富士見高架橋補修工事請負変更契約

## 富士見高架橋補修工事請負変更契約

富士見高架橋補修工事請負契約（平成 29 年 6 月 22 日議決、立川市議案第 51 号）を次のとおり変更し、契約を締結する。

富士見高架橋補修工事請負変更契約  
変更対照表

## 舗装工

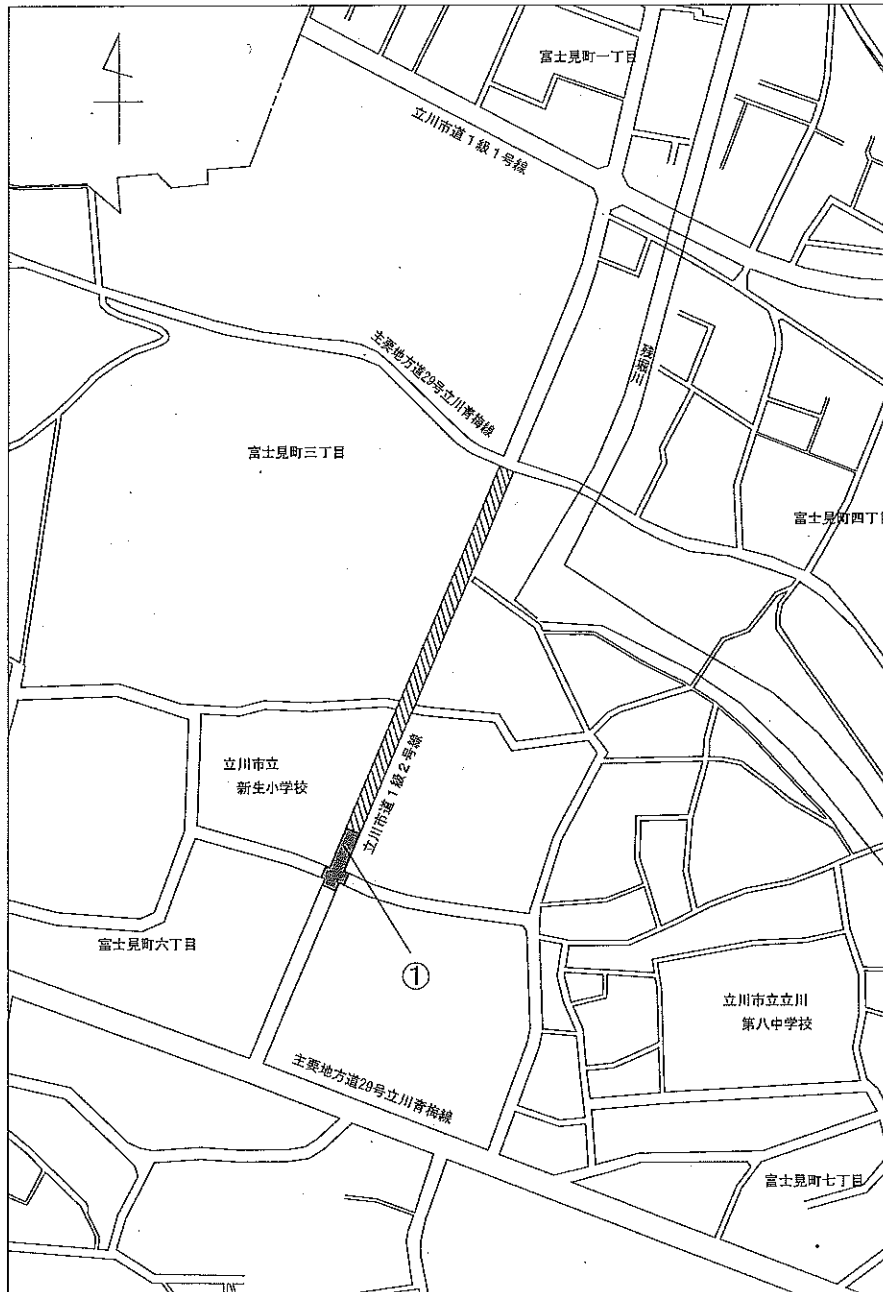
##### ①橋面以外の車道舗装工の増加

舗装劣化が激しいため、橋面以外の車道舗装工について、舗装範囲を立川市立新生小学校南交差点まで増加変更

## 階段工

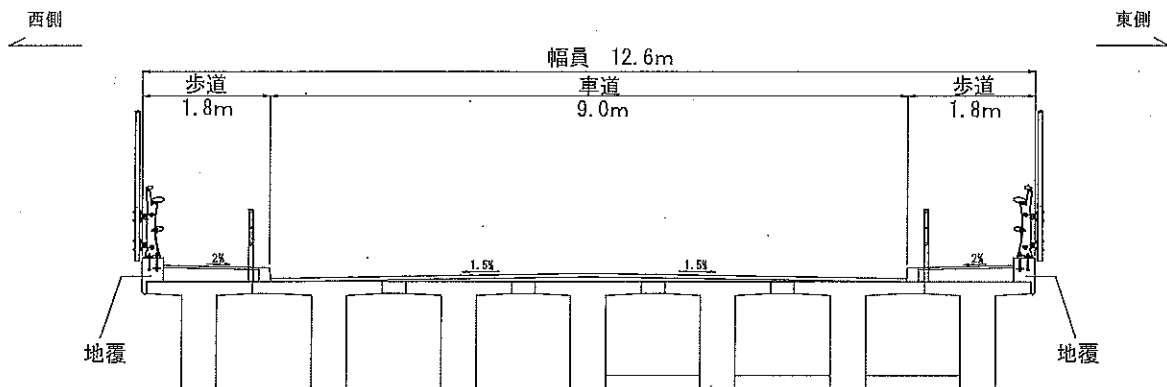
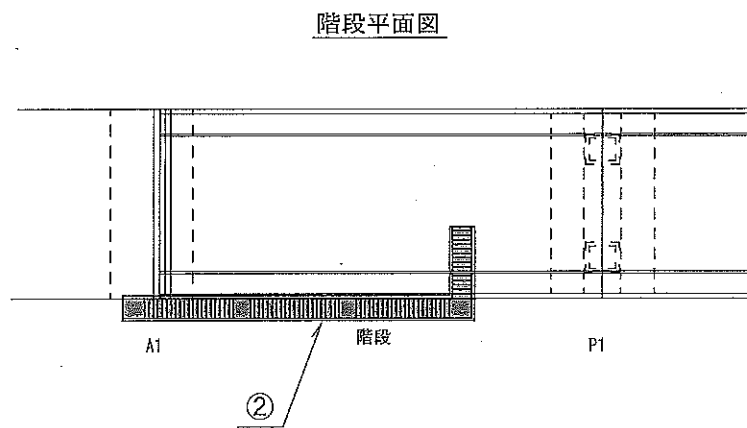
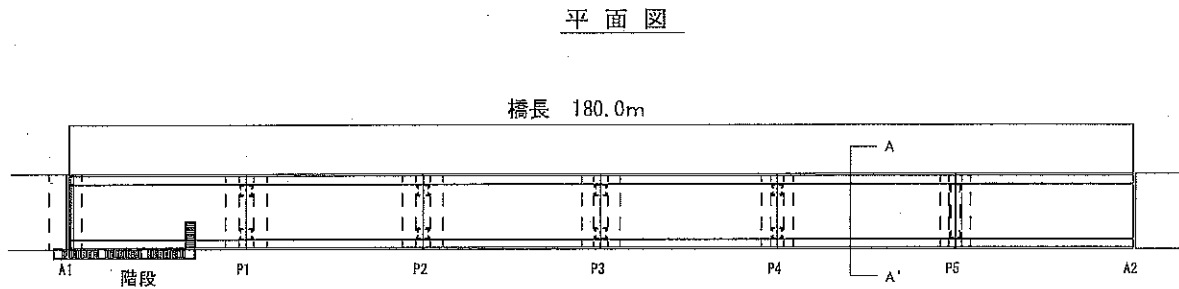
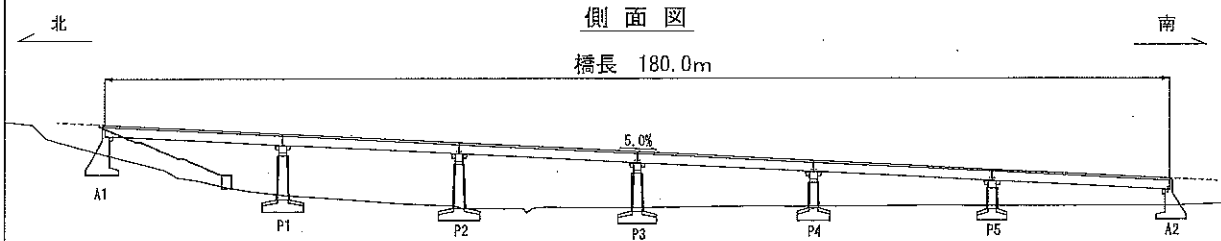
#### ②階段防護柵及び階段滑り止めタイルの交換による追加

立川市富士見公園横から高架下へとつながる階段について、設置してある防護柵及び滑り止めタイルの劣化が激しいため、防護柵及び滑り止めタイルの交換を追加変更

地覆断面図

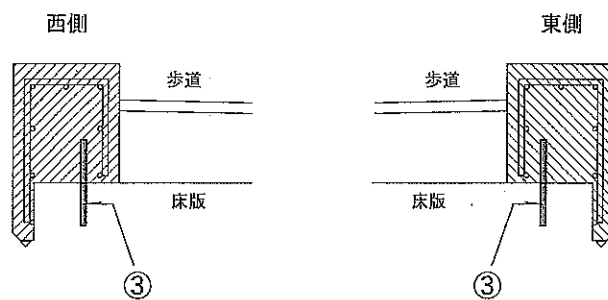
#### ③地覆部に設置する鉄筋量の増加

高欄基礎部にあたる地覆の打換えについて、既設の地覆を撤去する際に、既設鉄筋はそのまま利用することになっているが、撤去作業を行ったところ、既設鉄筋の損傷が激しく利用が困難であるため、既設鉄筋を撤去し、撤去した鉄筋を補うために必要な鉄筋量を増加変更
